PKM/ZS/ZZI/929 /2025

dotyczy: postępowania przetargowego pod nazwą „Czyste niebo nad Zagłębiem – Zakup autobusów elektrycznych wraz z infrastrukturą do ładowania – Etap II”, obejmujący swym zakresem sukcesywne dostawy 5 sztuk autobusów elektrycznych osiemnastometrowych, 3 sztuki ładowarek Plug-in o mocy 80 kW oraz jedną sztukę ładowarki Plug-in o mocy 150 kW

Do Zamawiającego wpłynęły prośby o wyjaśnienie treści Specyfikacji Warunków Zamówienia w brzmieniu podanym poniżej.

Dotyczy ładowarki 150 kW: poniżej, przekazujemy fragment projektu technicznego z ostatnio realizowanej w tym terenie inwestycji dotyczącej Wykonania linii kablowych dla potrzeb zasilania ładowarek do autobusów hybrydowych. To jedyna dokumentacja, jaką dysponuje Zamawiający.

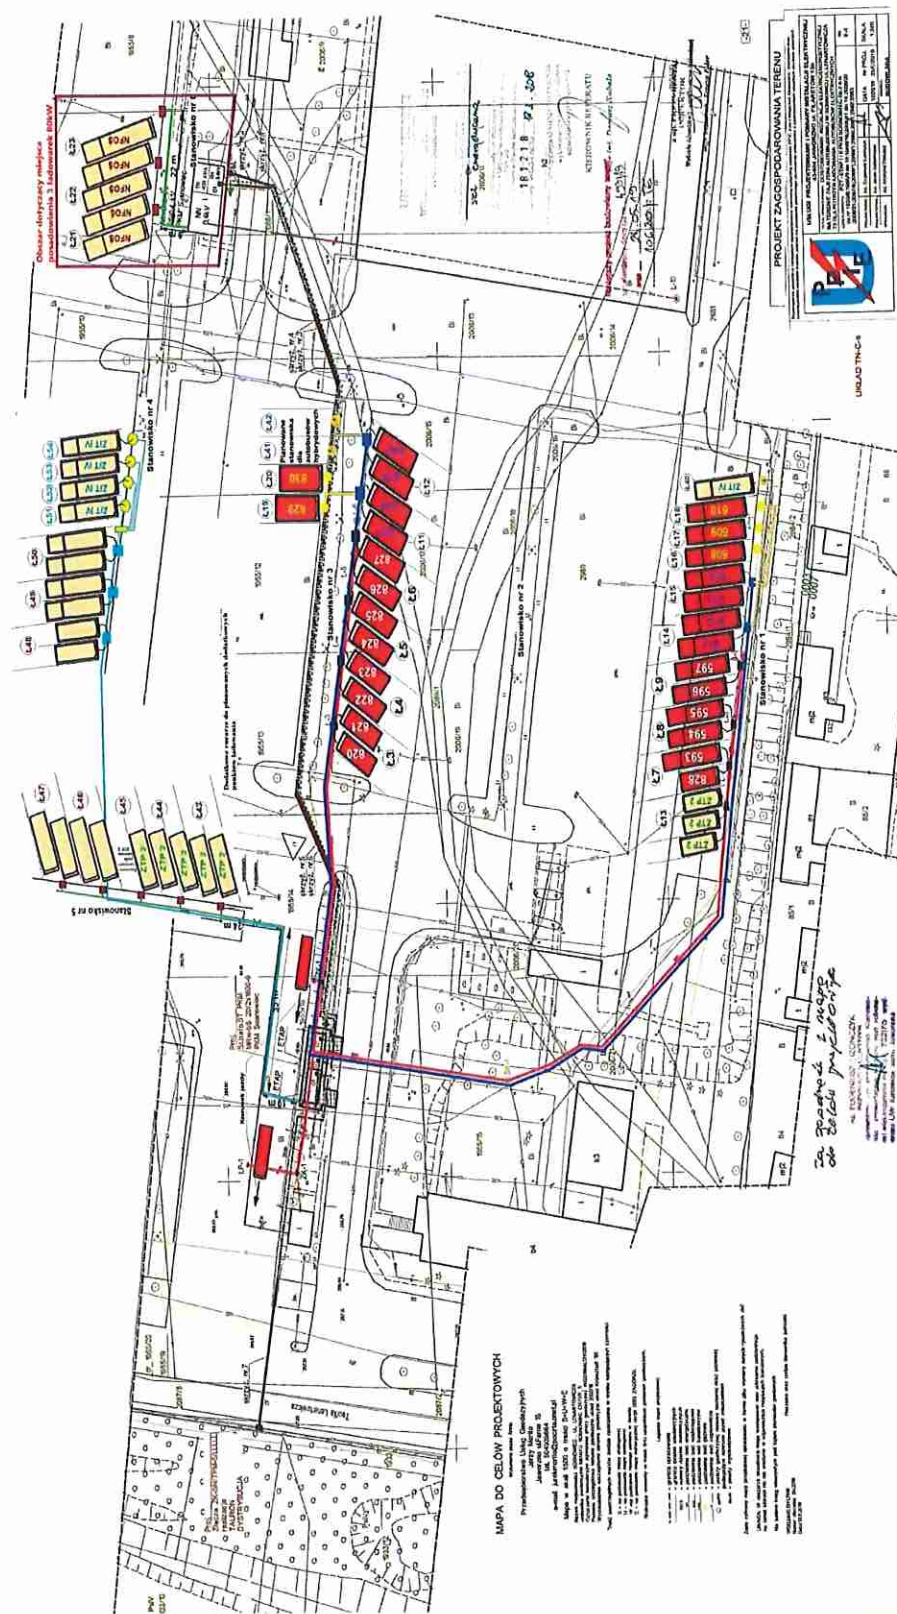
- 1) Czy Wykonawca powinien przewidzieć koszty związane z utwardzeniem terenu bądź wymianą nawierzchni przy stacjach ładowania w planowanym miejscu posadowienia dostarczanych urządzeń?
- 2) Czy w planowanym miejscu posadowienia dostarczanych stacji ładowania lub na trasie ich zasilenia znajduje się zieleń bądź elementy małej architektury, które należy usunąć w trakcie planowanych robót?
- 3) Czy w planowanym miejscu posadowienia dostarczanych stacji ładowania lub na trasie ich zasilenia znajdują się nadziemne oraz podziemne sieci uzbrojenia terenu? Jeżeli tak, to proszę o udostępnienie i uszczegółowienie informacji.
